OCENA TECHNICZNA Nr 07.2024

**KOTŁA WODNEGO EKSPLOATOWANEGO PRZEZ
PRZEDSIĘBIORSTWO KOMUNALNE W KRUSZWICY SP. Z O.O.**

Nazwa urządzenia:	KOCIOŁ WODNY SEFAKO WR 5 - 022
Miejsce eksploatacji:	PRZEDSIĘBIORSTWO KOMUNALNE W KRUSZWICY SP. Z O.O. ul. Goplańska 2 ; 88-150 Kruszwica
Nr fabryczny / rok budowy	1040122 / 1976
Ciśnienie dopuszczalne:	16 bar
Temperatura dopuszczalna:	150°C
Pojemność całkowita V:

Fotografia 1: Pęczek ekranu z rurami wodnymi z widocznymi ubytkami korozyjnymi

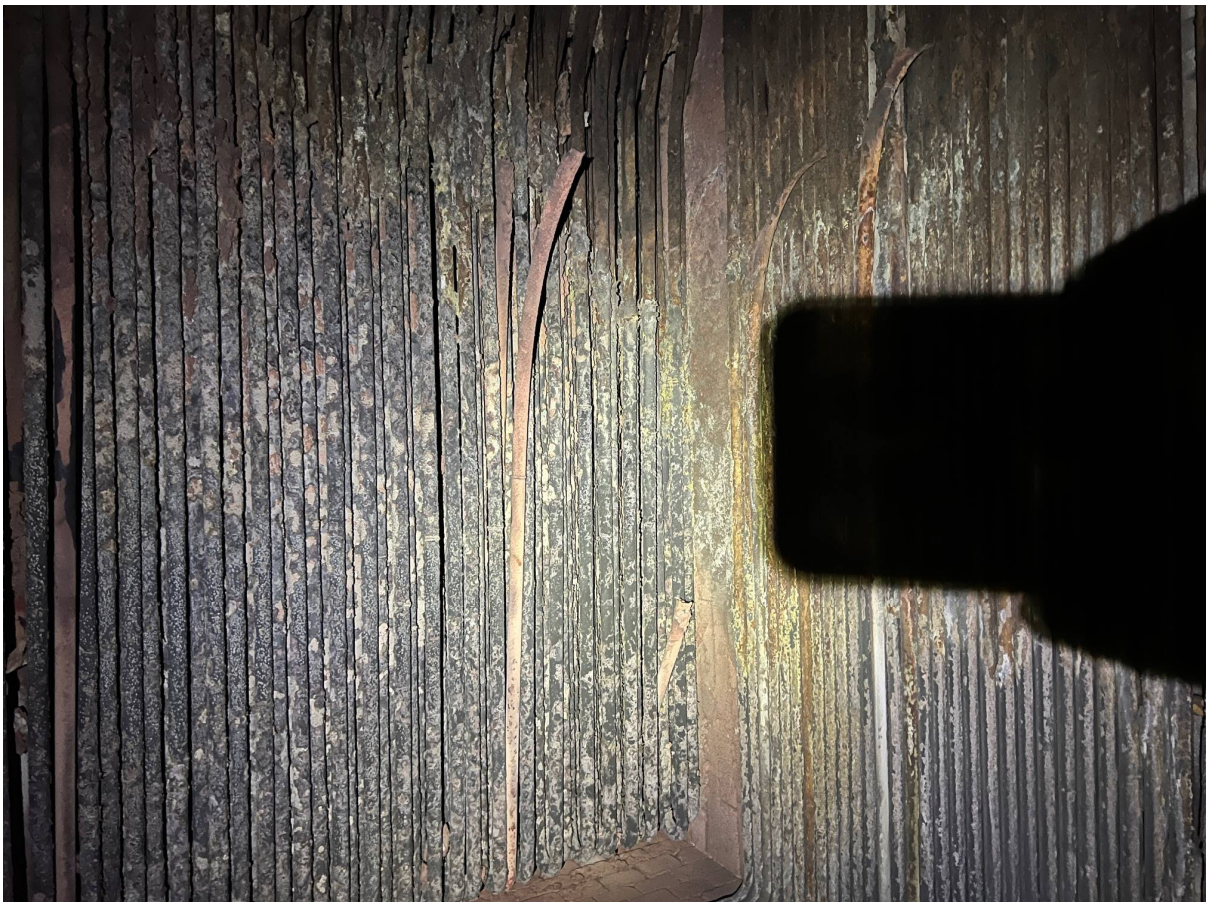
Podczas oględzin stwierdzono wyraźne ubytki korozyjne, lub nieciągłości na powierzchniach elementów kotła. Ponadto stwierdzono wyłączenie / zaślepienie nieszczelnych rur ekranów wodnych w ilości 14 szt. z 60 szt. co wpływa na wydajność kotła oraz znaczne straty energetyczne. Stan techniczny kotła budzi zastrzeżenia co do jego dalszej eksploatacji.

W wyniku przeprowadzonej oceny technicznej zalecane jest wykonanie remontu poszczególnych elementów kotła w oparciu o zgłoszenie do UDT kotła jako urządzenia nie spełniającego warunków technicznych. Naprawa powinna być wykonana przez zakład posiadający uprawnienia UDT do wykonywania napraw kotłów, w oparciu o wcześniej uzgodnioną technologię naprawy i zatwierdzoną przez nadzorujący urządzenie Urząd Dozoru Technicznego.
